Stadt Marktoberdorf

Vorhabenbezogener Bebauungsplan Nr. 82 „Freiflächenphotovoltaikanlage westlich Burk (Geltnachtal)“ mit integriertem Grünordnungsplan

Abwägungs- und Beschlussvorlage zur Stadtratssitzung am 27.04.2026 zu den Stellungnahmen der Behörden und sonstigen Träger öffentlicher Belange sowie der Öffentlichkeit aus den frühzeitigen Beteiligungen gem. § 4 Abs. 2 BauGB und § 3 Abs. 2 BauGB

Abb. 5: Kritische Immissionsorte liegen meist westlich oder östlich einer Photovoltaikanlage und weniger als ca. 100 m von dieser entfernt.

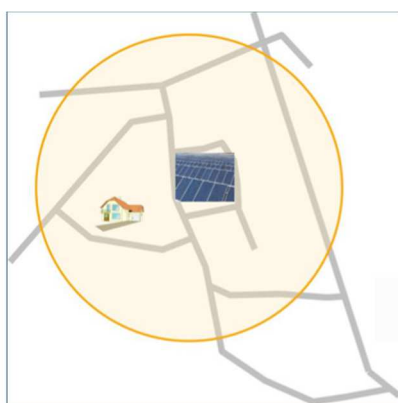
Verweis auf die immissionsschutzrechtliche Stellungnahme vom 2024-07-03_Änd. FNP Photovoltaikanl. Burk. In der Stellungnahme wird entweder ein Blendgutachten oder eine dichte Eingrünung des Plangebietes in Höhe der PV-Modul-Oberkante, gefordert. Schädliche Umwelteinwirkungen infolge von Blendwirkungen an den benachbarten Immissionsorten (Burk) sind nicht auszuschließen.

Wird kein Blendgutachten erstellt, so ist die alternative Maßnahme lt. Stellungnahme vom 03.07.2024 einzuhalten. Es ist daher neben dem Einsatz von Modulen mit geringem Reflexionsgrad auch eine dichte Eingrünung des Plangebietes in Höhe der Photovoltaikmoduloberkante vorzunehmen, so dass an den Immissionsorten (Burk) die Sicht auf die Photovoltaikmodule unterbunden wird.

Hinsichtlich einer möglichen Blendung kritisch sind Immissionsorte, die vorwiegend westlich oder östlich einer Photovoltaikanlage liegen und nicht weiter als ca. 100 m von dieser entfernt sind (Abbildung 5). Hier kann es im Jahresverlauf zu ausgedehnten Immissionszeiträumen kommen, die als erhebliche Belästigung der Nachbarschaft aufgefasst werden können.

Eine erhebliche Belästigung kann im Sinne des BImSchG durch die maximal mögliche astronomische Blenddauer unter Berücksichtigung aller umliegenden Photovoltaikanlagen vorliegen, wenn diese mindestens 30 Minuten am Tag oder 30 Stunden pro Kalenderjahr beträgt. Wird danach im Einzelfall eine erhebliche Belästigung durch die Blendung festgestellt, werden Minderungsmaßnahmen vorgeschlagen.
